INFO-TECH CITROËN Racing DS3 R3

**Sujet : Répéteur de clignotant**

Découpe des ailes : \_\_\_\_\_

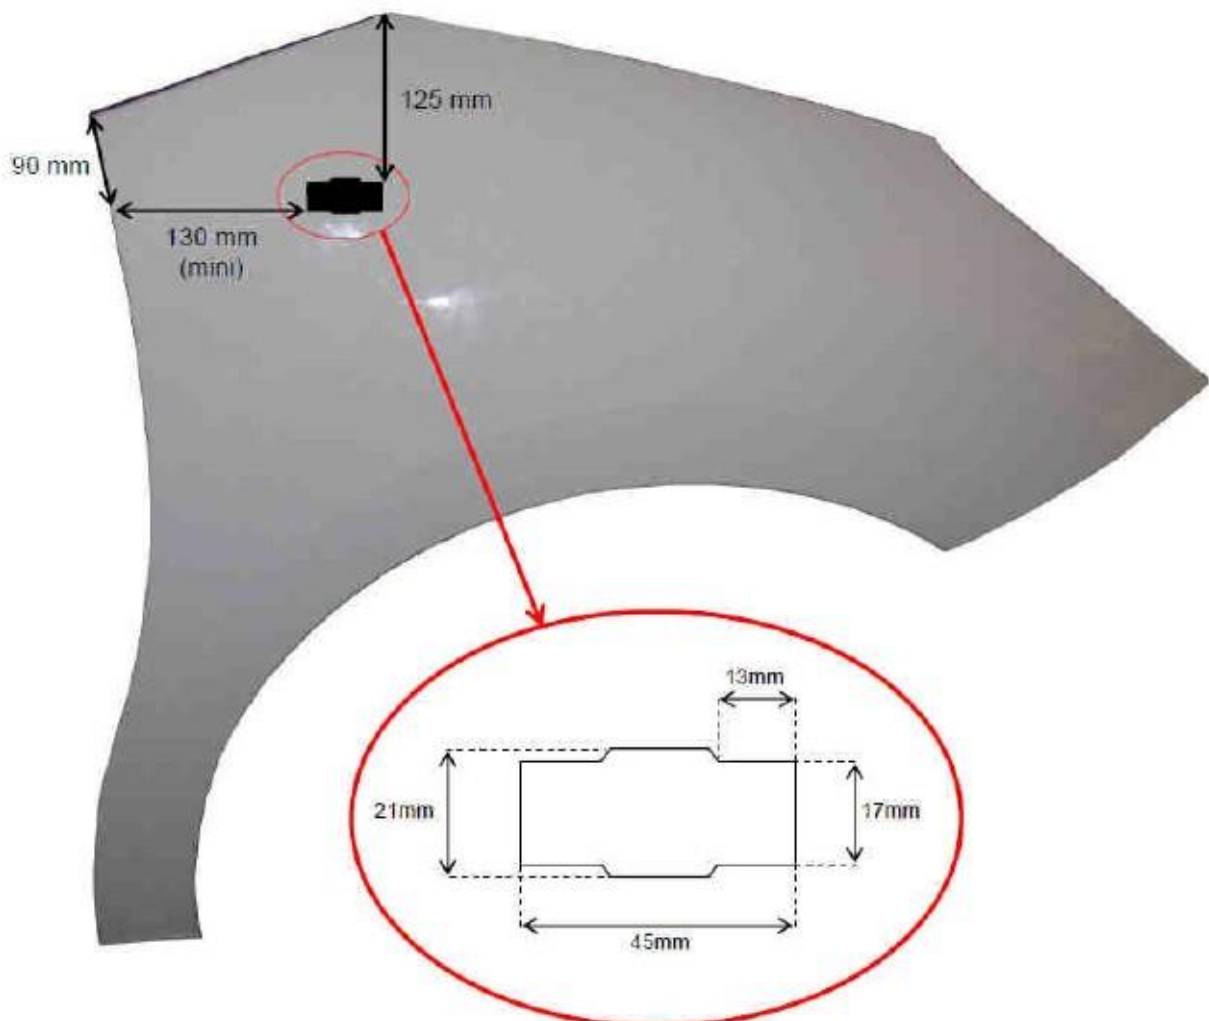
Afin de s'assurer de la conformité de votre auto vis-à-vis de l'article 252 / 8 de l'annexe J(1), nous vous proposons de positionner des répéteurs de clignotant sur les ailes avant de votre DS3 R3.

Vous trouverez ci-dessous une image présentant la découpe à effectuer sur les ailes ainsi que les références des répéteurs et faisceaux nécessaires au montage. Les pièces dont il est question ici ne seront disponibles qu'à partir du début de la semaine prochaine (semaine 11 2012). Cependant, toute commande passée au moment où ces pièces seront disponibles pourra être livrée sur le Rallye du Touquet.

- répéteur de clignotant	x2	BCSP6325G3
- faisceau adaptateur répéteur	x2	3Z2E21471B
